高浜発電所 原子炉施設保安規定変更認可申請のうち
高浜3, 4号炉に関する案件の対応について

2019年10月15日

関西電力株式会社

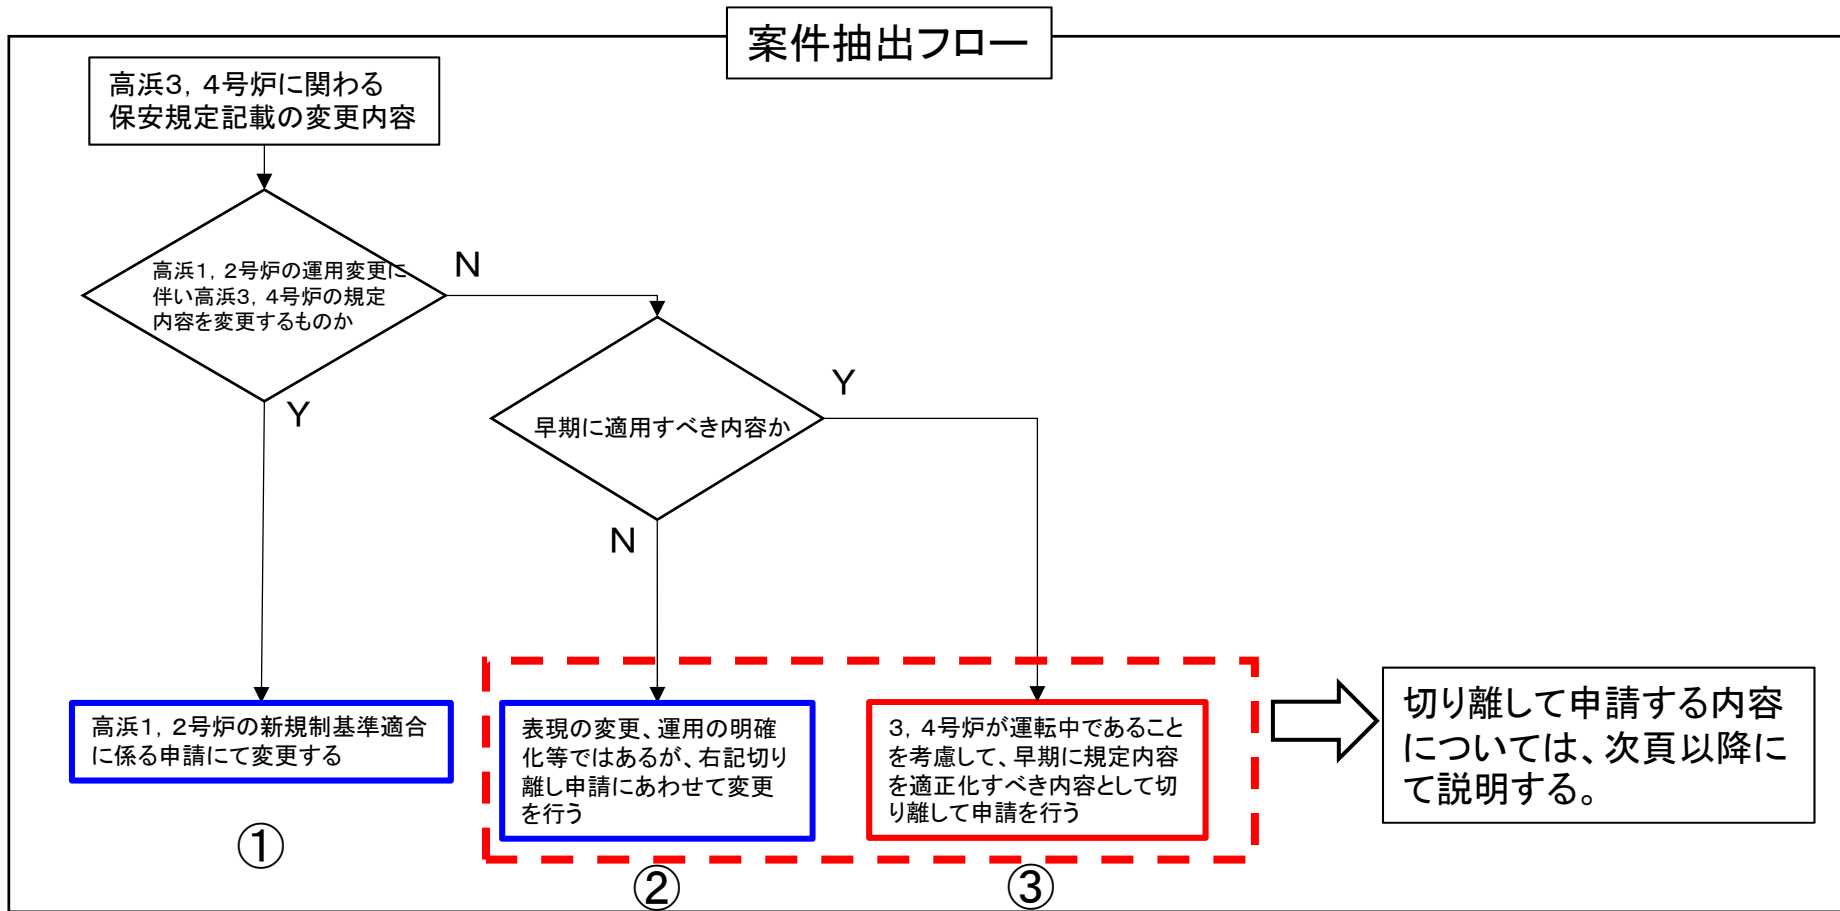
- 高浜発電所原子炉施設保安規定変更認可申請 (2019.7.31申請) においては、高浜1, 2号炉の新規制基準適合のための内容を反映しているが、これに加えて、既に再稼動している高浜3, 4号炉の規定内容についても変更を実施している。
- 高浜3, 4号炉の規定内容の変更としては、「高浜1, 2号炉の運用変更に伴い高浜3, 4号炉の規定内容を変更するもの」、「3, 4号炉の再稼動後の後続プラントの新規制基準適合に係る保安規定審査内容の反映」及び、「それ以外の記載の適正化」であり、1, 2号炉の内容と合わせて適用することを考えていた。
- 第1回の審査会合にて、「高浜3, 4号炉に係る変更内容は、高浜1, 2号炉の新規制基準適合性に関連するものとそうでないものを切り分けて説明すること。」とのコメントを頂き再検討を進めた結果、高浜3, 4号炉が運転中であることを考慮して、早期に適用するべき内容については、次頁の選定フローに従い分類し、切離し申請をさせて頂いた。(2019.10.8申請)

(1) 送水車導入 (高浜3,4号炉対象)

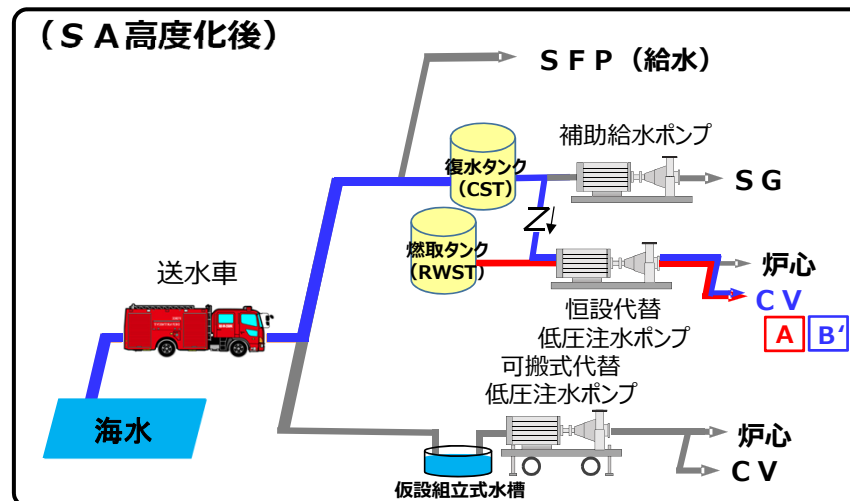
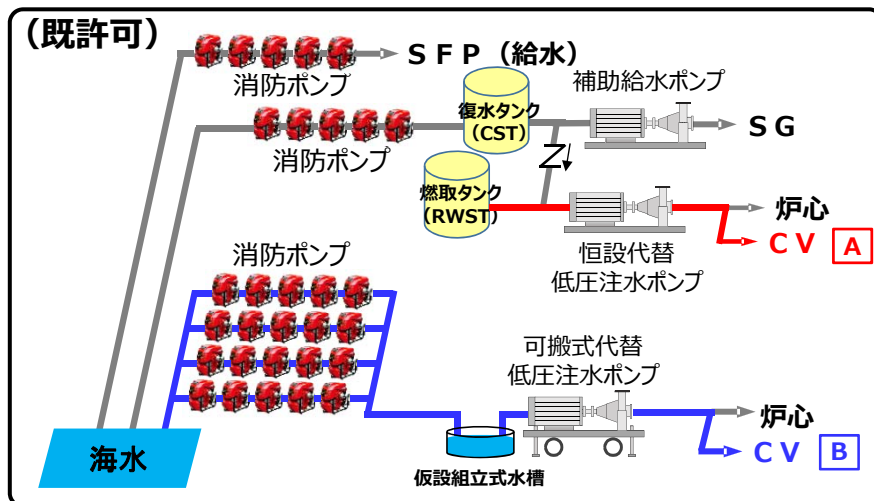
■以下の通り、高浜3,4号炉の各注水手順 (SFP給水、SG給水、炉心注水及びCVスプレー) に使用していた消防ポンプを送水車へ変更することで事故対応に係る作業時間を短縮し、更なる安全性の向上を図る。
